通学路地域安全マップ 久代小学校区

久代小学校

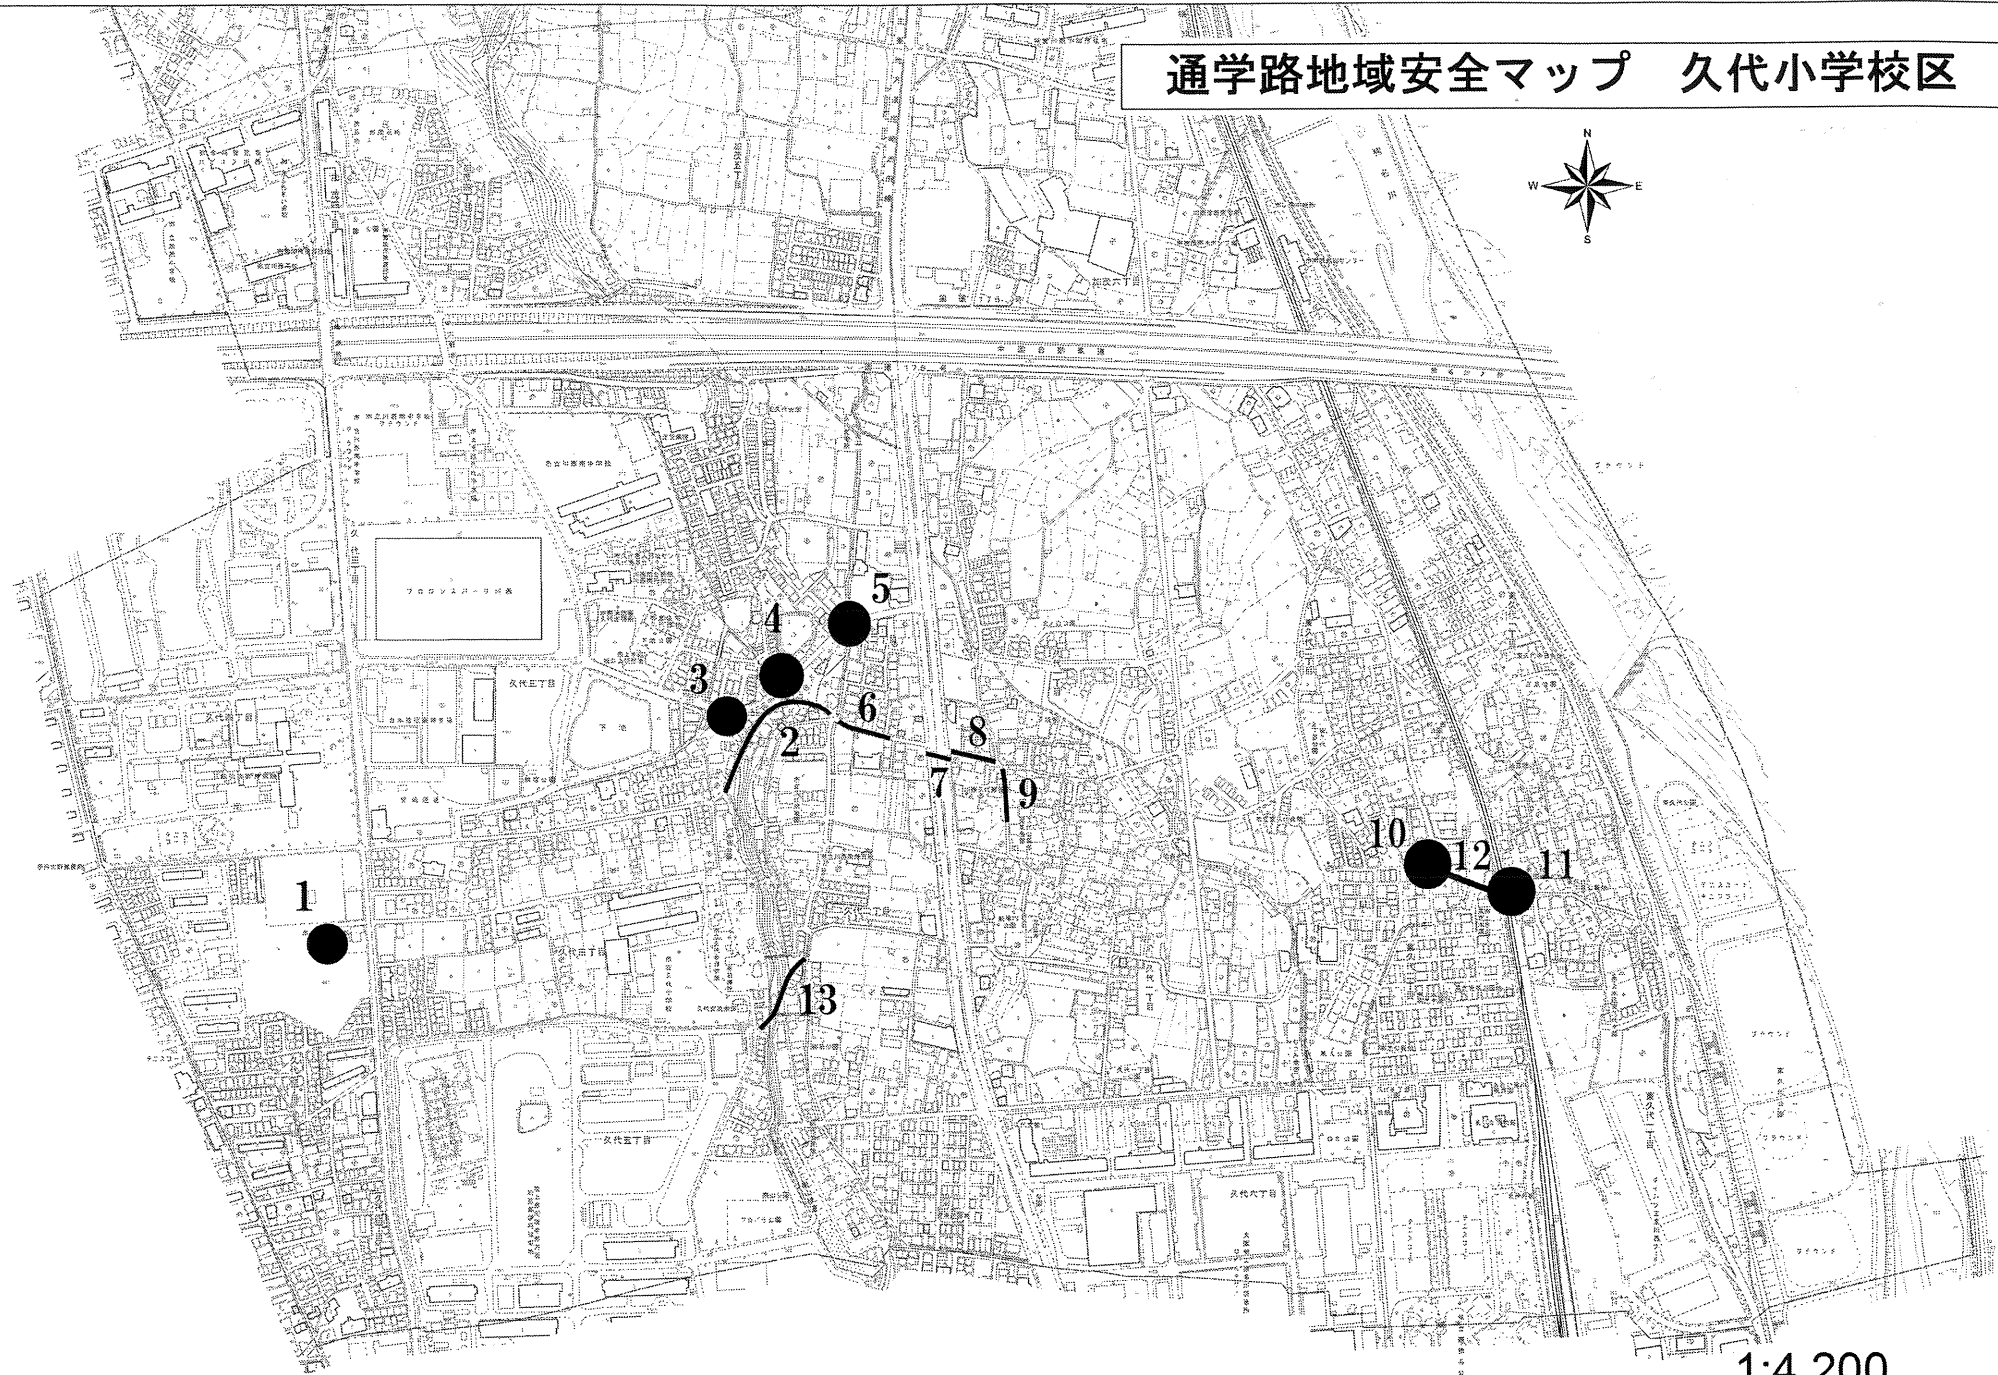
交通・防犯の別	マップ番号	通学路の要注意箇所	要注意箇所の詳細等	対策実施主体	対策内容	対策予定年度
交通	1	久代4丁目「西久代公園」住宅街側の入り口 安協員	見通しの悪い曲がり角で、車もよく通るため危険。 住宅街側の入り口にある電柱にミラーを設置してほしい。	道路管理課	カーブミラー設置。	対策済
交通	2	久代2丁目11番地付近の道路	狭くてカーブが多いが、車が多く通る。(歩行者専用7:30-8:30) 「スピード落とせ」等の看板が劣化しているものがある。	道路管理課	電柱幕取替。	令和4年度
交通	3	久代3丁目15 安協員	安全灯(44-081)にたてている看板標識の文字「スピード落とせ」が消えている。標識を更新してほしい。	道路管理課	電柱幕取替。	令和4年度
交通	4	久代3丁目17 安協員	安全灯(43-024)にたてている看板標識の文字「スピード落とせ」が消えている。標識を更新してほしい。	道路管理課	電柱幕取替。	令和4年度
交通	5	久代2丁目7 - 7交差点 安協員	車、自転車が多く通り危険。「止まれ」「徐行」の標識が欲しい(特に坂の左側)。	道路管理課	電柱幕設置。	令和4年度
交通	6	久代2丁目8 - 18付近 安協員	宅地造成による工事のため、通学路への影響が心配。	学校	学校での通学指導。	対策済
交通	7	久代1丁目から2丁目の横断歩道 安協員	信号が、横断する方向38秒、道路進行方向2分4秒。 以前と比べれば改善されているが、せめて1分30秒ぐらいにしてほしい。	警察	青信号の時間延長。	令和3年度

交通・防犯の別	マップ番号	通学路の要注意箇所	要注意箇所の詳細等	対策実施主体	対策内容	対策予定年度
交通	8	久代1丁目8番と21番の間の道 安協員	自転車、車、単車がよく通る。特に雨降りは危ない。通学路の表示が欲しい。 歩道を示す白線が消えかけているので、塗りなおしてほしい。	道路管理課 警察	【道路管理課】 電柱幕設置。 区画線修繕。 【警察】 横断歩道補修。	【道路管理課】 令和4年度 【警察】 対策済
交通	9	久代1丁目21番 久代公民館近く 安協員	歩道が50cmくらいしかなく狭い。	道路管理課	電柱幕設置。	令和4年度
交通	10	東久代2丁目13番、14番、15番の三叉路 安協員	道幅が狭く、通学時に自動車と児童が接触しそうになる。通学時間に車両が避けていただく看板表示をたててほしい。	道路管理課	電柱幕設置。 区画線修繕。 路面標示設置。	令和4年度
交通	11	東久代1丁目JR福知山線高木踏切 安協員	電車通過後の遮断機が上がるまでの時間が長くなり、踏切を渡る時間が短くなった。(9秒かかる)一度に渡れない場合、登校班が二つに分かれる。 JR西日本に遮断機の時間設定を調整していただきたい。	学校	学校での通学指導。	対策済
交通	12	東久代2丁目14番 川西市上水道高芝水源地横断路 安協員	朝の通勤時間帯に車両が多く通る。午前7時30分から8時の通学時間帯に通行時間をさけていただく看板を表示してほしい。	道路管理課	電柱幕設置。 区画線修繕。 路面標示設置。	令和4年度
交通	13	久代5丁目8 春日神社横の細い坂道	中学生、車、自転車が行きかう細い坂道。溝に鉄板のふたがしてあり、雨の日等は滑って危険。一部滑らない鉄板が使われているので、全部それにしてほしい。できれば緑に塗り、子どもの通る部分として確保したい。	道路整備課	側溝の鉄蓋に滑り止めテープを設置。	対策済
